大型バスの原動機（エアコンプレッサ）のリコールについて

平成 27年4月9日

リコール届出番号3547

改善箇所説明図

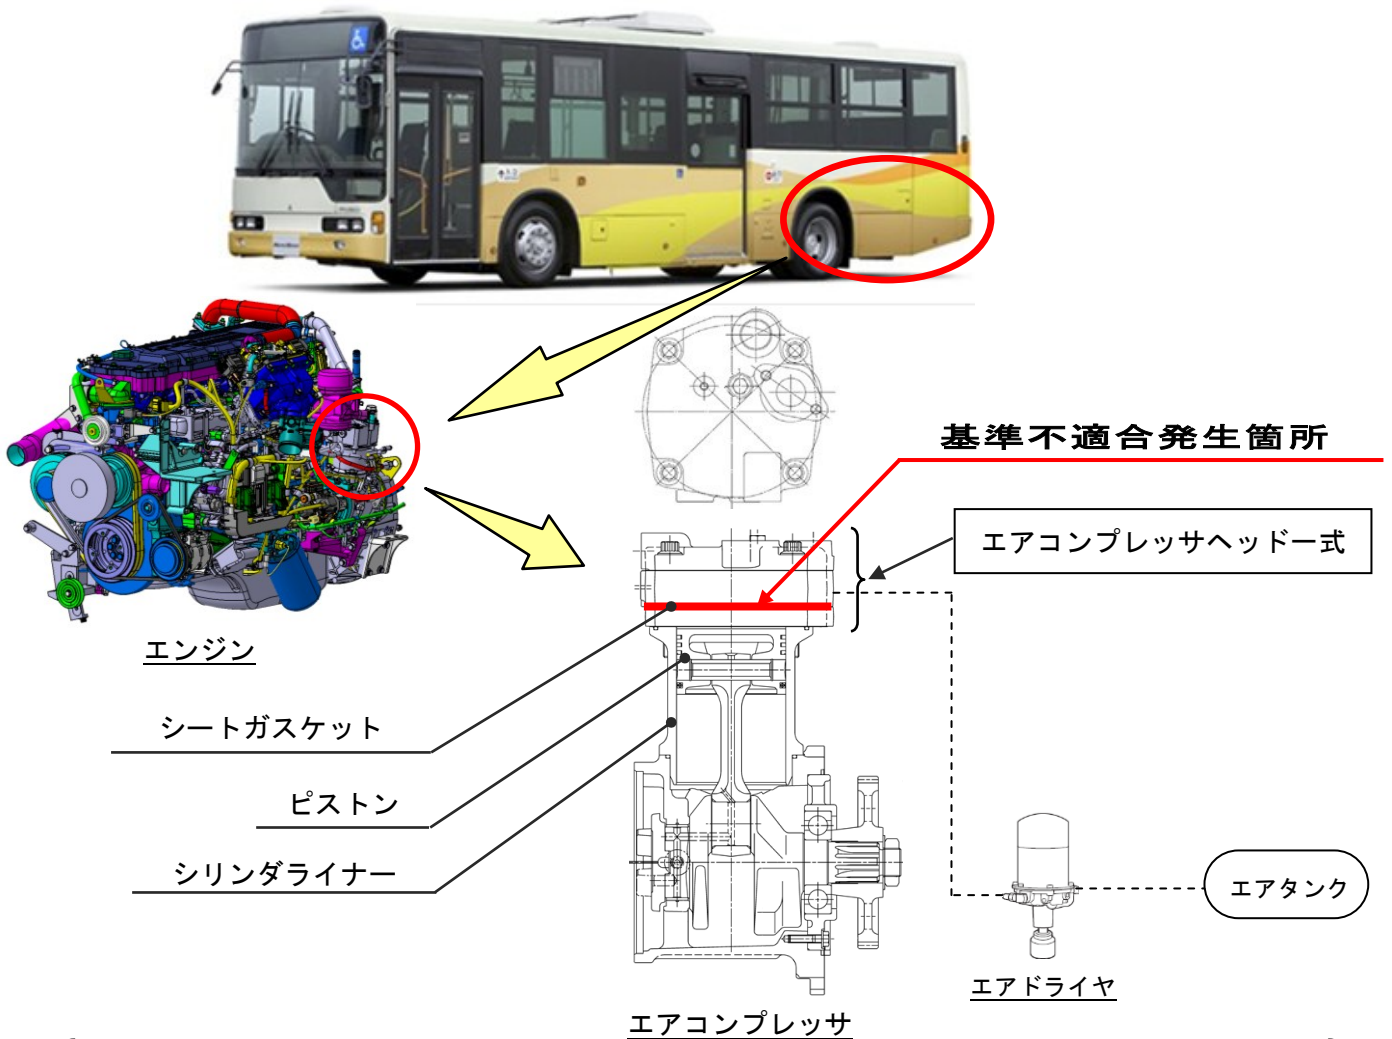
中型トラックと大・中型バスにおいて、エアコンプレッサのシートガスケット(エアコンプレッサ内の冷却水通路とエア通路の気密性を保つもの)の強度が不足しているため、ピストンの往復運動による圧力振動で当該ガスケットに亀裂が発生するものがある。そのため、冷却水がエア通路に浸入し、

- ① エア圧送時に配管を伝わり、エアドライヤ(圧縮空気中の水分や油分を取り除くもの)から排出され、冷却水が減少することで警告灯が点灯し、そのままの状態で使用を続けると、エンジンの出力が制限される。
- ② エア圧縮時の熱により冷却水が乾燥し、結晶化して生成された固形物が吸排気バルブに付着することで、吸入または圧送されるエアが減少するため、エア圧が低下することで警報ブザーが鳴るとともに警告灯が点灯し、そのままの状態で使用を続けると、十分なエア圧が確保できなくなりブレーキ機能に影響を及ぼし、路上故障に至るおそれがある。

全車両、エアコンプレッサヘッドー式を対策品と交換するとともに以下の改善措置を実施する。

- ・当該ヘッドのエア通路に冷却水の浸入が認められたものは、エアコンプレッサのピストンとシリンダライナーを新品に交換し、エアドライヤのオーバーホールを実施する。
- ・エアシステムを点検し、冷却水の混入が認められたものはエアシステムを清掃し、不具合が生じた部品を新品に交換する。
